Modulo per la presentazione delle osservazioni per i piani/programmi/progetti sottoposti a procedimenti di valutazione ambientale di competenza statale

Progetto di un impianto agrivoltaico, della potenza di 103 MW e delle relative opere di connessione alla RTN, da realizzarsi nel comune di Ariano Irpino (AV).

Codice procedura 9610 del 16/03/2023

Proponente: WEB PV ARIANO S.r.l.

Figura 2: interferenza indiretta con la turbina WTG04

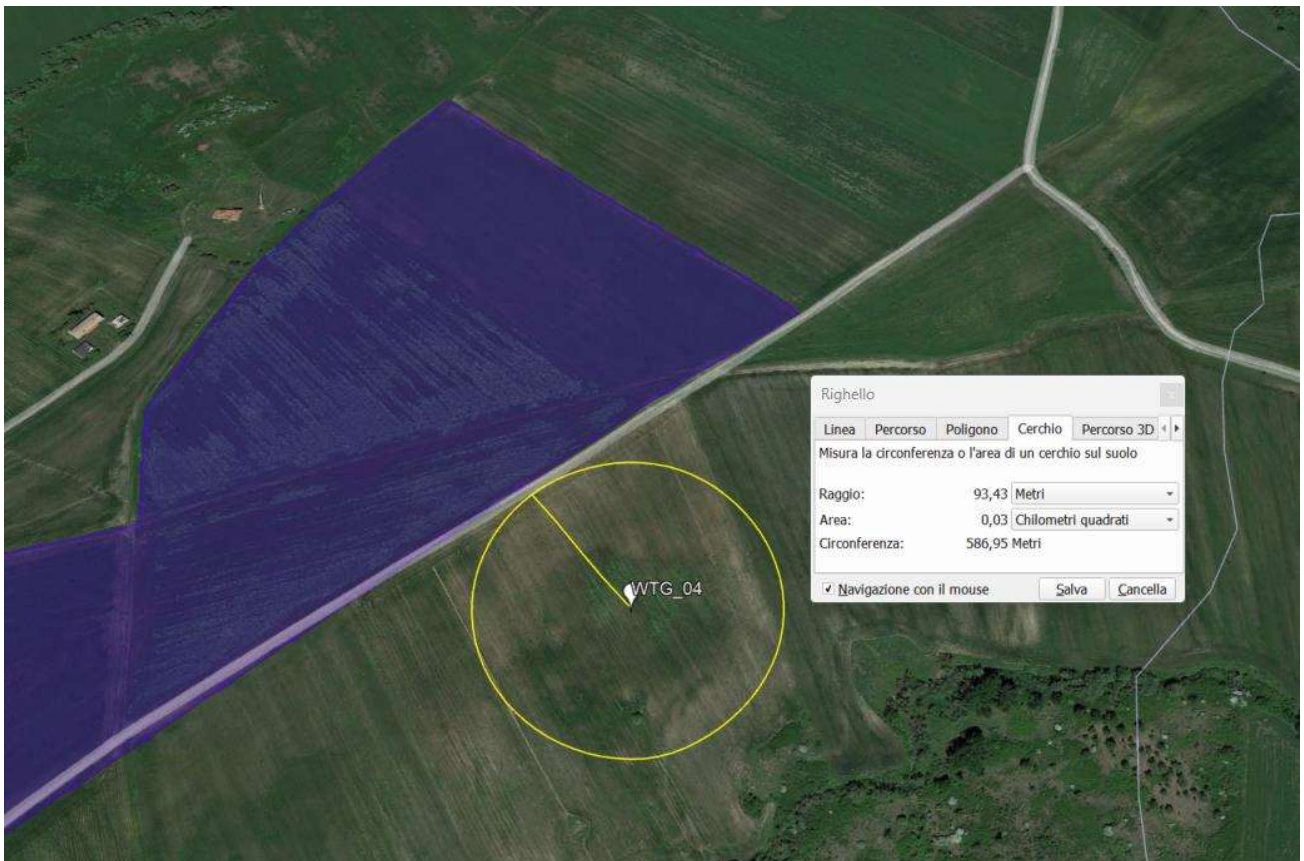
Più nello specifico si ha interferenza per quanto concerne le turbine WTG04 e WTG06 di cui di seguito vengono riportate le coordinate (WTG04: 517.224E 4.556.395N ; WTG06: 515.237E 4.556.391N).

Le interferenze indirette in questione porterebbero ad effetti di ombreggiamento per l'impianto agrivoltaico della Proponente.

La wpd Mezzana S.r.l. chiede perciò la rimozione o la delocalizzazione a distanza adeguata dell'impianto agrivoltaico previsto nel progetto della società Proponente, tenendo in considerazione la priorità cronologica della presentazione e procedibilità delle istanze.
